工 事 名：九州大学（馬出）歯学部本館実習棟空調設備改修工事（2期）

質 問 回 答 書

指 示 書

天井改修範囲要領図 (改修後)

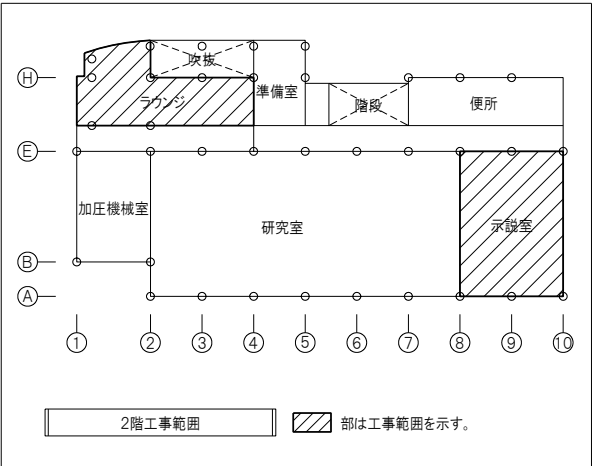
質問 No.	図面番号	質 問	回 答
1		機器更新工事は工期内平日昼間の作業で考えています。 また、屋上に室外機を搬入する際クレーン作業が必要となります。 合わせてこちらも平日昼間作業が可能でしょうか。	クレーン作業は土日祝日の作業とします。また、2階ラウンジ以外の部屋については、原則2月23日（火）以降の現場施工とします。
2	M-02	図面上天井改修範囲要領図の記載があります。 更新機器が現状の開口サイズで取替可能な場合も天井改修が必要でしょうか。	現状の開口サイズで取替が可能な場合も、原則天井改修としますが、現場状況により協議とします。
3	M-02	天井改修に伴い他機器（照明、火災報知器等）との干渉がある可能性があります。その場合の脱着作業は別途と考えて宜しいでしょうか。	干渉物がある場合、原則脱着作業も本工事としますが、現場状況により協議とします。
4		ー以上ー	
5			
6			
7			
8			
9			
10
